**SOLICITATION AMENDMENT
MODIFICATION DE L'INVITATION**

Title - Sujet Agrandissement stationnement Macaza	
Solicitation No. - N° de l'invitation 21301-188288/A	Amendment No. - N° modif. 010
Client Reference No. - N° de référence du client 21301-18-8288	Date 2018-02-15
GETS Reference No. - N° de référence de SEAG PW-\$MTC-410-14537	
File No. - N° de dossier MTC-7-40063 (410)	CCC No./N° CCC - FMS No./N° VME
Solicitation Closes - L'invitation prend fin at - à 02:00 PM on - le 2018-03-15	
Time Zone Fuseau horaire Heure Normale du l'Est HNE	
F.O.B. - F.A.B. Plant-Usine: <input type="checkbox"/> Destination: <input checked="" type="checkbox"/> Other-Autre: <input type="checkbox"/>	
Address Enquiries to: - Adresser toutes questions à: Spina, Angelina	Buyer Id - Id de l'acheteur mtc410
Telephone No. - N° de téléphone (514) 496-3785 ()	FAX No. - N° de FAX (514) 496-3822
Destination - of Goods, Services, and Construction: Destination - des biens, services et construction:

Modification 10

CLARIFICATION NO. 2

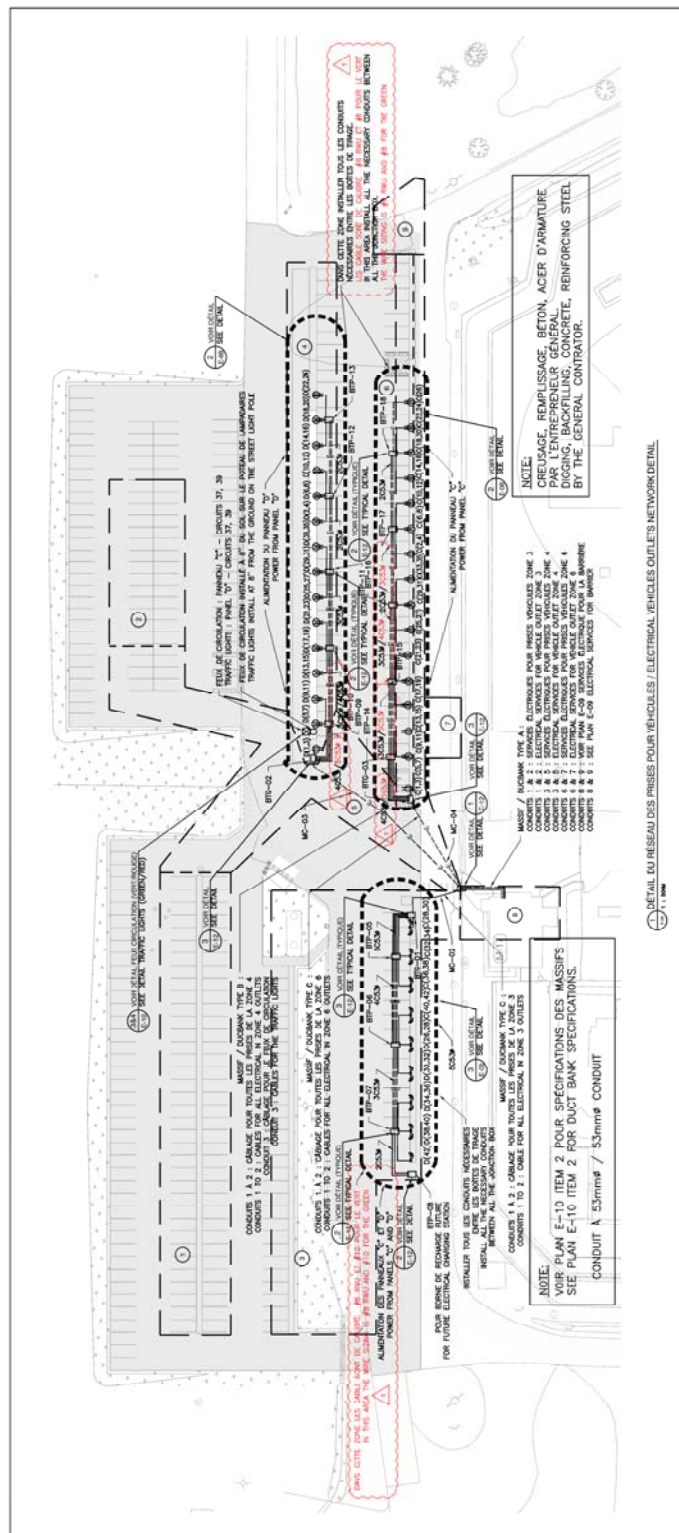
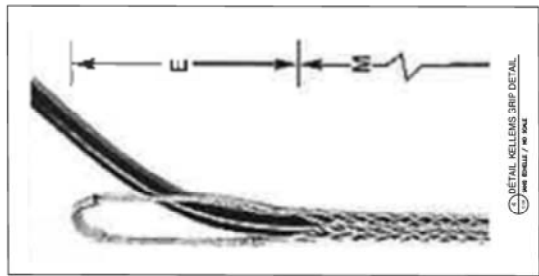
4. Q : Concernant l'article 5.31 au bordereau, le système de contrôle de la barrière est-il autonome ou doit être raccordé à l'institution? Serait-il possible de fournir un modèle de lecteur de cartes pour le piédestal dans le stationnement?

R : Le système de contrôle de la barrière est un système autonome, tel que démontré sur le plan électrique 11/12, le modèle de lecteurs de cartes doit être HID R40 ou équivalent approuvé.
